テーマ(案) 結いの広場

・「トランジット機能」(乗換え)と「にぎわい・交流機能」(人と人・モノ・体験・地域などを結びつける)を両立する広場とします。
 ・この地域で営み続ける人々の暮らしへのアクセントとなり、地域固有の風景などから信州・伊那谷を感じられるような広場とします。

継続的に検討が必要な課題等

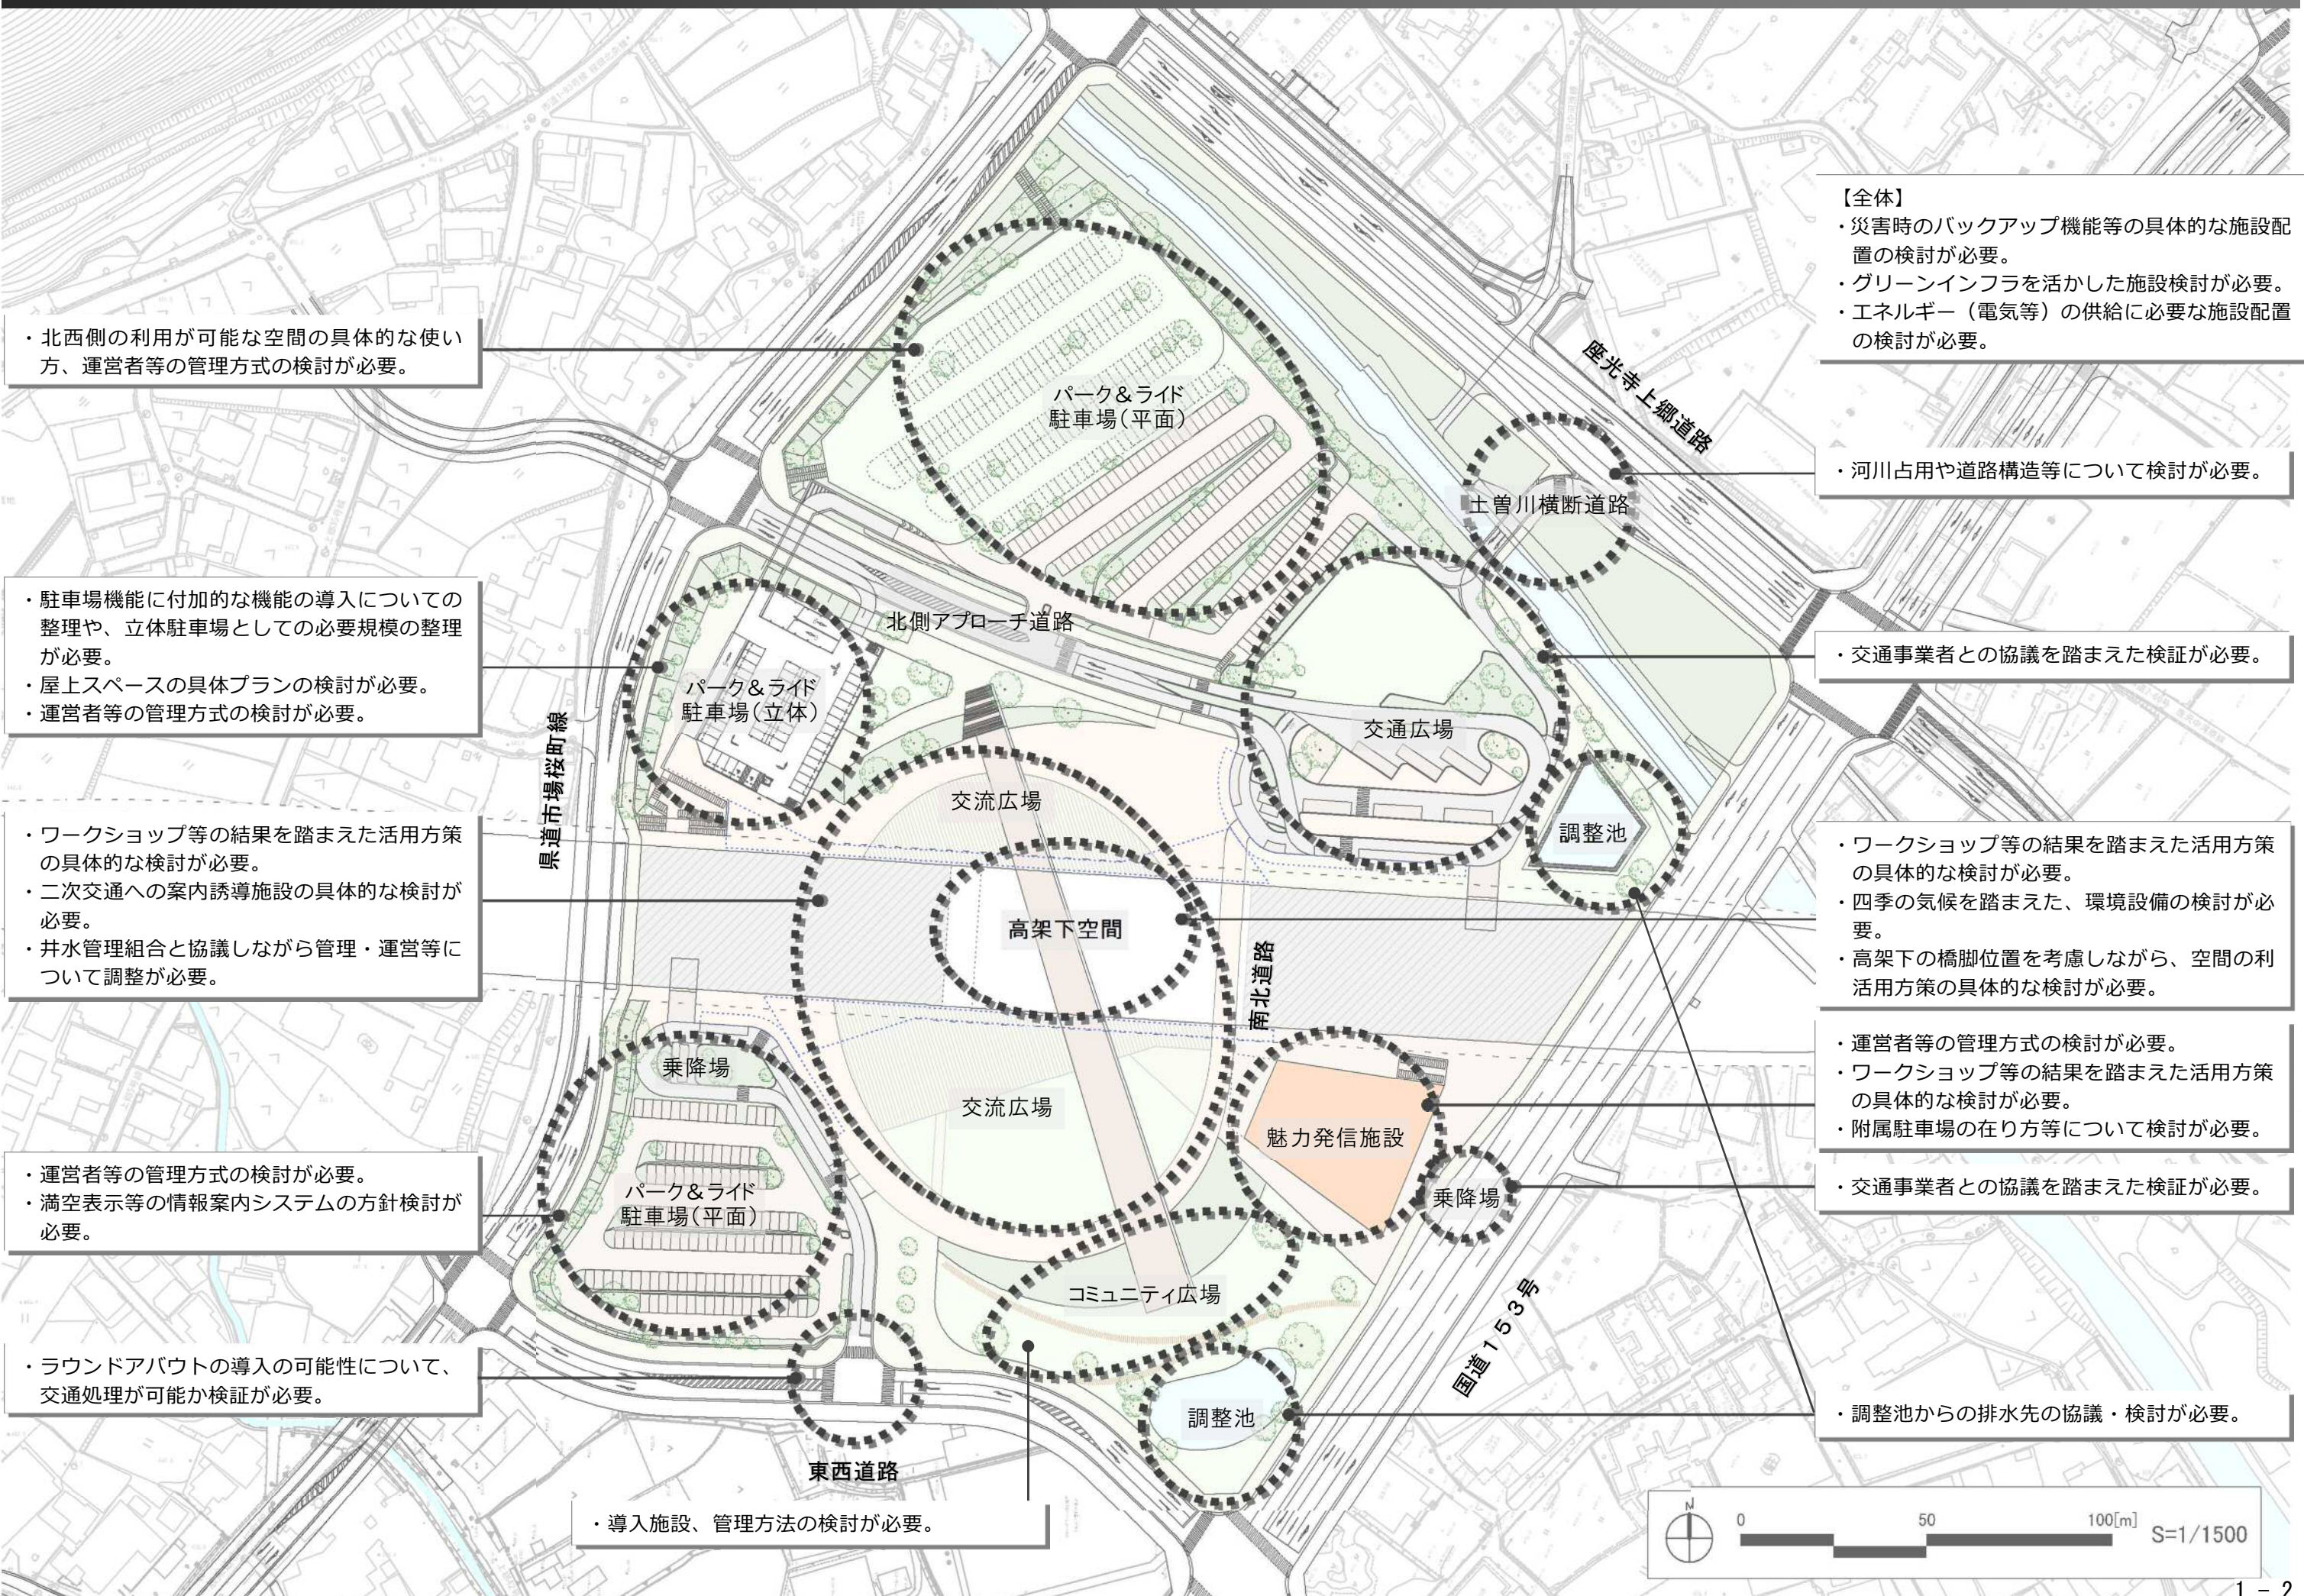
◎人々が交流できる、コンコース、高架下空間を囲んだ南北一体の空間を確保。
 ◎広場を中心に、交通広場、乗降場、立体駐車場へ段差無く移動できる歩行者動線を確保。
 ◎交通広場、乗降場、立体駐車場への歩行者動線上には、天候バリアフリーとなるシェルターを配置。
 ◎各施設への視線が抜け、南北のつながりが感じられる空間を創出。
 (関係機関等からの意見等)
 ■飯田市身体障害者福祉協会
 ■飯伊圏域障がい者総合支援センター
 ・基本設計の案が断然よい。段差を極力なくした、移動しやすく判りやすい整備を希望。

◎交通の分散化と災害時の代替機能を確保。(関係機関等からの意見等)
 ■長野県警察本部交通規制課(事前の相談)
 ・交通が分散されるため、円滑な交通処理に寄与しているとの見解。
 ・交通広場への1方通行(1車線)であり、安全に配慮した設計であるとの見解。
 ※今後、協議としたい。

◎コンコースとバス待ちの空間を備えた魅力発信施設を結ぶ動線上となる、国道153号線沿いに配置。
 (関係機関等からの意見等)
 ■長野県警察本部交通規制課(事前の相談)
 ・道路構造令に従い、バス停車帯として検討することは可能。
 ※今後、協議としたい。

◎調整池の多面的利用として、近くで水を感じられる親水空間を確保。(関係機関等からの意見等)
 ■長野県飯田建設事務所
 ・調整池及び流末の位置を調整の上、県基準に従い検討すること。
